Teie 28.10.2025 nr 7-1/25/51-1

Meie 04.12.2025 nr 7.2-1/25/24305-16

Paide linna üldplaneeringu kooskõlastamata jätmine

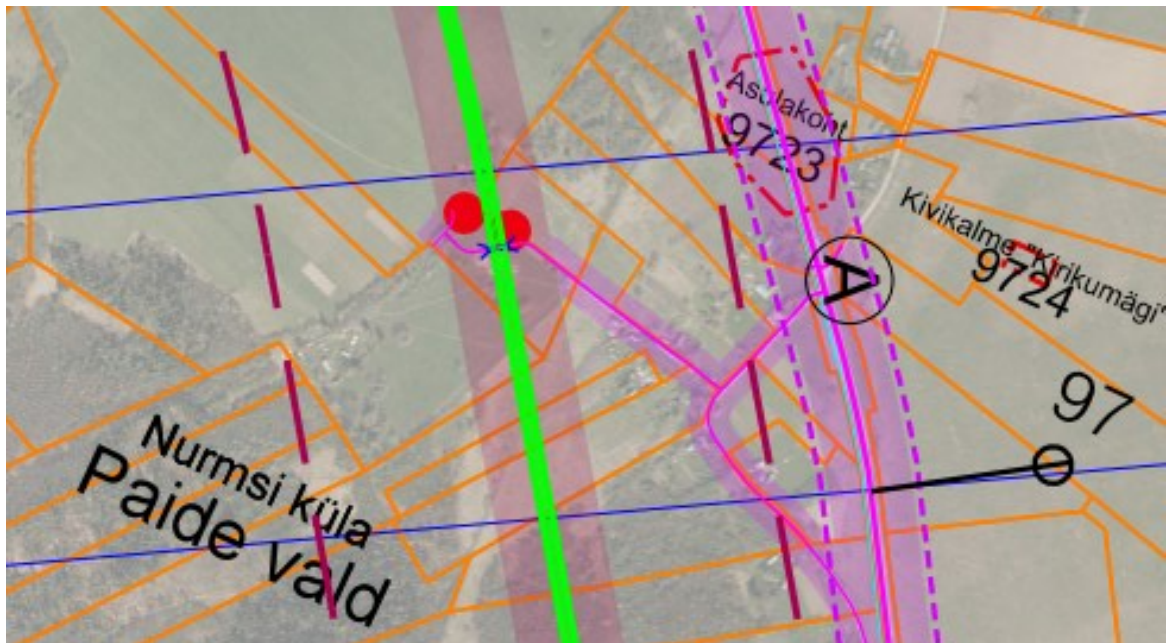
- 2) Volikogu 25.09.2025 otsuse nr 36 punkti 1.9. kohaselt on jooniselt „Teed“ eemaldatud Nurmsi külas, Siimu kinnisasja (katastritunnus 56701:001:1048) erateele planeeritud perspektiivne avaliku kasutusega tee kaardikiht.

Nimetatud teelõik on teemaplaneeringus (väljavõtte allpool) planeeritud kui võimalik kogujatee asukoht, tagamaks juurdepääsu riigitee tunnelile kui avalikule rajatisele. Karjatunnel on eelkõige mõeldud Nurmsi kogukonda teenindavaks läbipääsuks (kergliiklejad, sõidua autod), samuti riigitee hooldetehnika juurdepääsuks. Arvestades tunneli mõõtudega, ei ole võimalik seda tunnelit kasutada suuremaga gabariidiga põllumajandustehnikal. Avalikku kasutust tagamata ei ole võimalik selle tee kasutamine teemaplaneeringukohase kogujateena.

Teeme ettepaneku kaaluda võimalust viia kogujatee põhja poole, et see asuks Siimu kinnistu hoonetest kaugemal. Ligikaudne asukoht on näidatud alloleval Maa-ameti kaardi väljavõttel.

Palume Maa- ja Ruumiametiga konsulteerida, kas kogujatee kui avalikult kasutatava tee ärajätmine on teemaplaneeringu oluline muutmine. Riigi eriplaneeringuga võrdsustatud teemaplaneeringu muutmist üldplaneeringuga teha ei saa.
